**Projet de création d'une centrale photovoltaïque au sol dans la
décharge des Plos sur les communes
de Carcassonne et de Berriac (11)
présentée par Compagnie du Soleil 24**

**Avis de l'autorité environnementale
sur le dossier présentant le projet
et comprenant l'étude d'impact**

N° 2016-1140

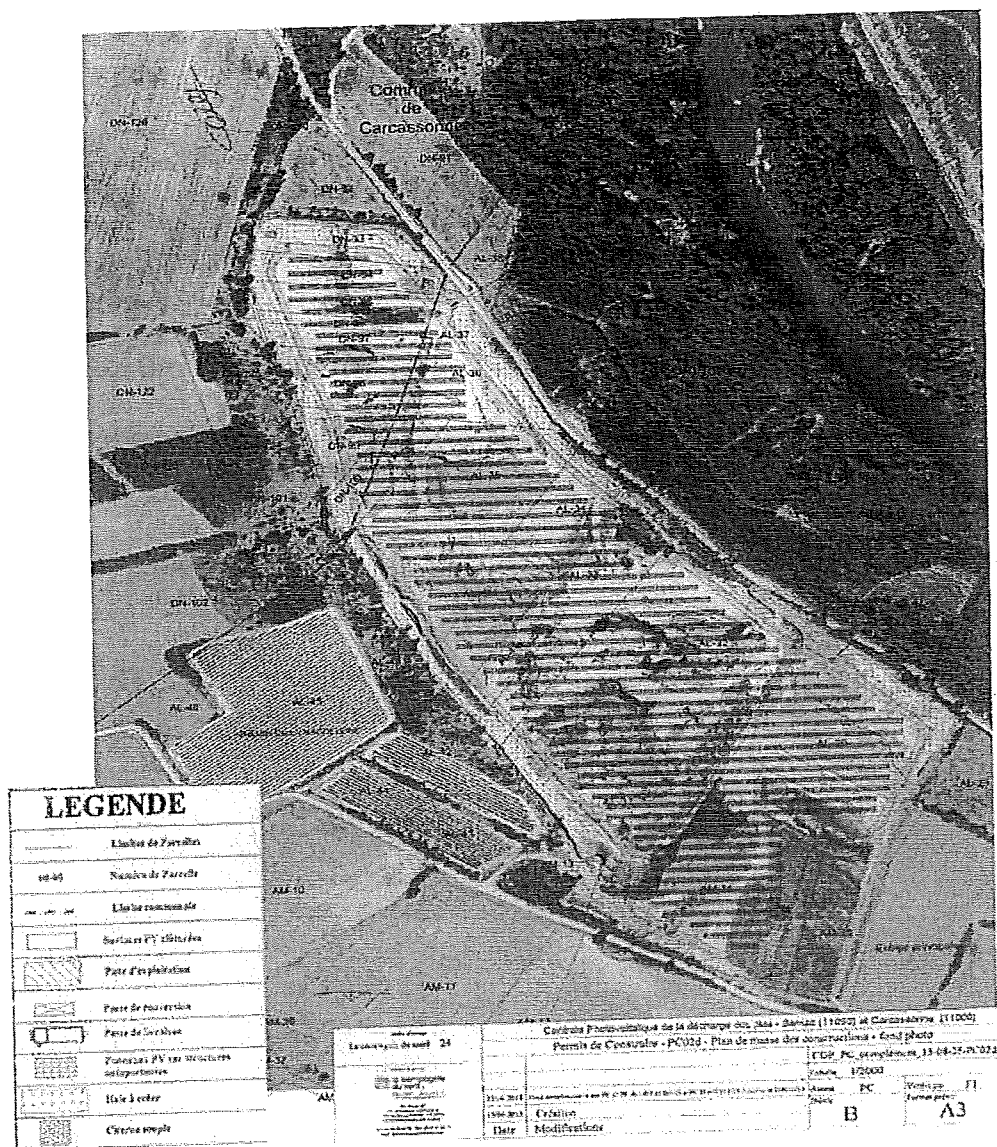
L'Ae constate que des modifications de l'aménagement du projet ont été réalisées suite aux compléments apportés en cours d'instruction. Ainsi, l'emprise du projet a été légèrement modifiée afin d'éviter intégralement certaines parcelles, un accès supplémentaire indiqué « accès principal » a été créé sur le chemin de la métairie de la magdeleine et l'emplacement du poste de livraison et de la citerne souple a été déplacé vers cette nouvelle entrée. Ces modifications sont susceptibles de changer les simulations visuelles du projet notamment depuis la Cité de Carcassonne. L'Ae recommande d'actualiser les photomontages depuis la Cité afin de s'assurer que la visibilité du projet (nouveau secteur vers l'entrée principale avec le poste de livraison et la citerne) n'est pas modifiée.

L'Ae relève favorablement que les structures porteuses des panneaux ont été volontairement rabaisées et légèrement inclinées pour limiter leur hauteur à 2 mètres. Des coupes topographiques de l'état initial du site avant réhabilitation de la carrière, du projet sur le site réhabilité ont également été produites. Celles-ci permettent de rendre compte de la pertinence des mesures paysagères proposées : un merlon de 2 mètres à créer à l'ouest et le renforcement ou la création d'une haie
